核一廠除役期間緊急應變組織人力 檢討評估報告

台灣電力公司
111 年 1 月

附件九 原能會審查意見答覆

附件三 核一廠雙機組事故第一階段緊急應變人力與時間關係表(1/2)

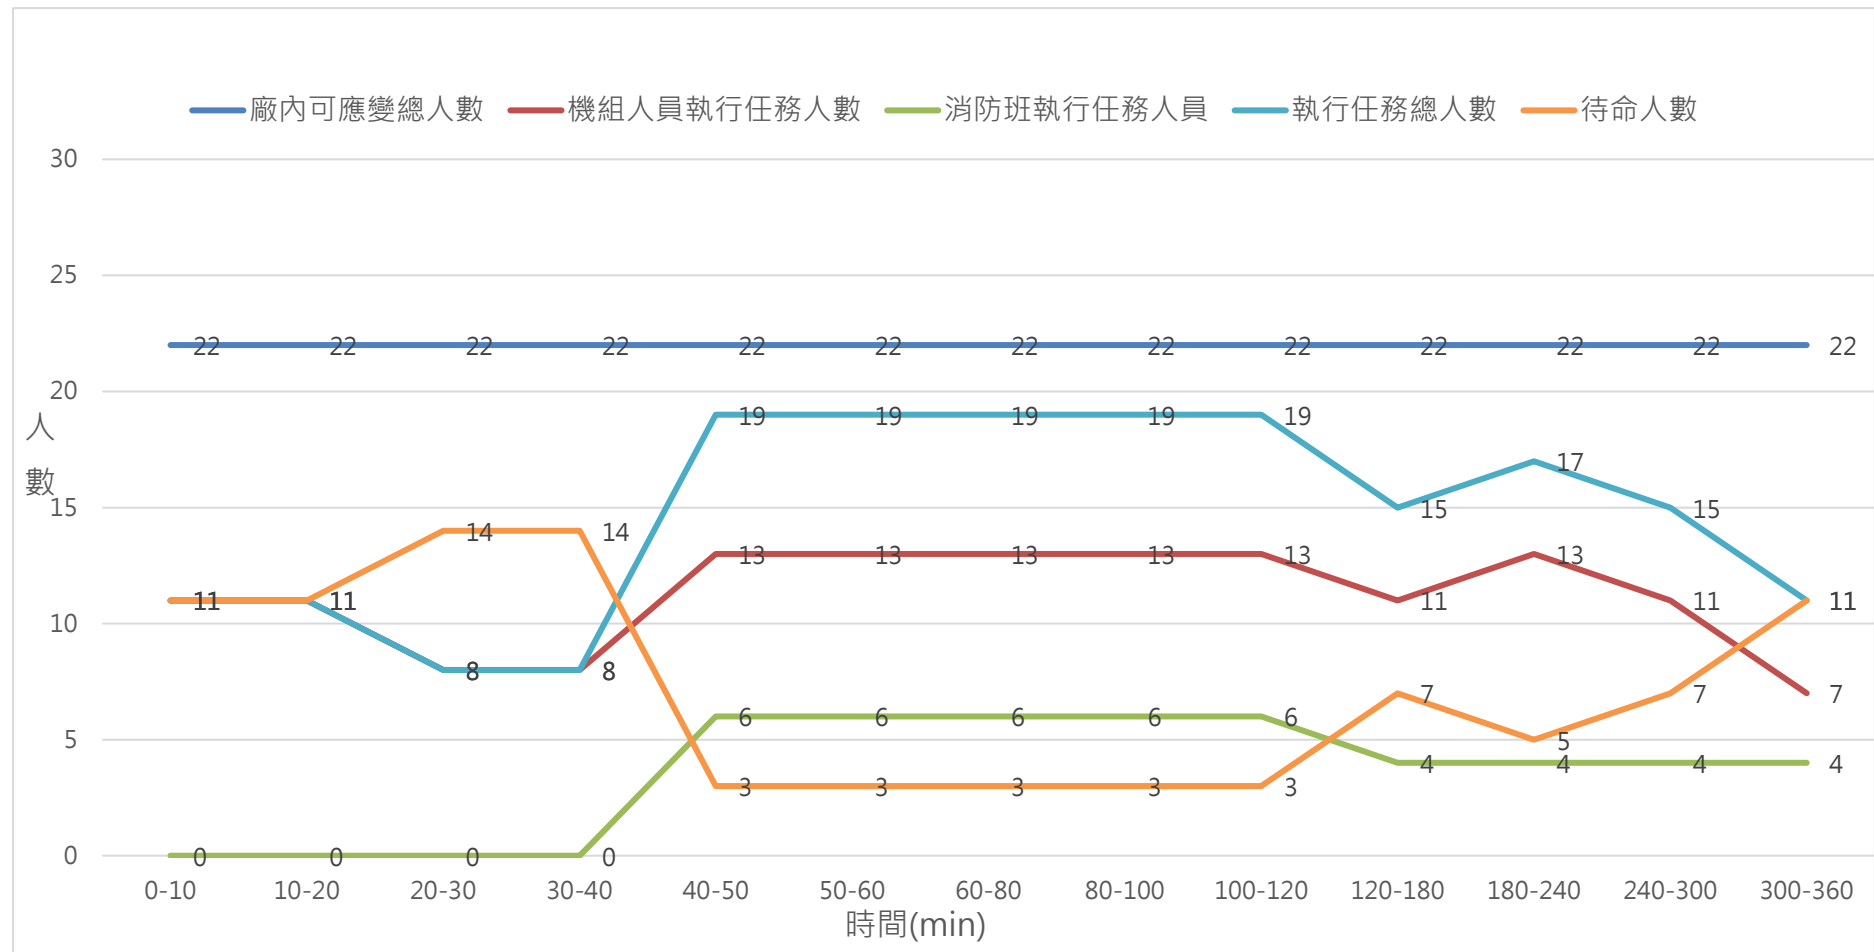
編號	5	審查單位	章節	頁碼	狀態	
		A6		P.9	結案	
第1次審查意見						
依目前台電公司之規劃，當值運轉人員將由19人調整為14人，請澄清當值運轉人員減少後，如何滿足核一廠第一階段反應爐補水策略（CS.1-0116）之人力需求？						
第1次審查意見答覆						
因反應爐/SFP 補水行動於程序書1452.2內有多項策略，任一策略成功即為成功，然為從嚴審視，當評估採人力需求最多且需時最久的「主引接點(BCSS)變通替代注水爐心，取水源以消防水車引接」方式且設定同時兩部機皆發生事故時，以目前燃料衰變熱極低的機組現況，將可依序分機組順序救援方式進行（非同時進行），加計當值消防班人員，每部機需11人次/30分鐘，2部機合計需花費22人次/60分鐘，惟此狀況下實際動員人員為11人，當值人員即可執行補水策略，因此可滿足第一階段補水人力需求，相關分析詳如附件二「核一廠雙機組事故第一階段人力需求分析表」中。						
本項答復說明是否申請結案？ ☒ 是， ☐ 否 本項答復說明是否須修訂報告內容？ ☐ 是， ☒ 否 修訂章節段落：						
第2次審查意見						
是否同意結案？ ☐ 是， ☒ 否 後續意見： 依據附件二人力需求分析表，其中有人力分析配合控制室起動500kW-480V柴油發電機，但電廠未考慮500kW-480V 柴油發電機（在事故6小時內無廠外救援能力）其使用6小時勢必須補充燃油，此部分之人力需求未見相關分析，請補充說明。						
第2次審查意見答覆						
第一階段機組人員主要任務為維持用過燃料安全及圍阻體完整性，執行策略為爐心/用過燃料池注水、二次圍阻體降壓、5 th 柴油機供電至兩部機組及必要相關之機組災害後檢查；而500kW-480V 柴油發電機起動原為第二階段策略，主要為維持 DC 直流電可用時間，在第一階段屬控制室可機動運用項目，會視機組及燃油狀況決定啟動時間及是否以備用台接替，不影響本階段所需執行之救援項目，而補充燃油部份將由第二階段人力進廠後執行，故不列入第一階段中分析。						
本項答復說明是否申請結案？ ☒ 是， ☐ 否 本項答復說明是否須修訂報告內容？ ☐ 是， ☒ 否 修訂章節段落：
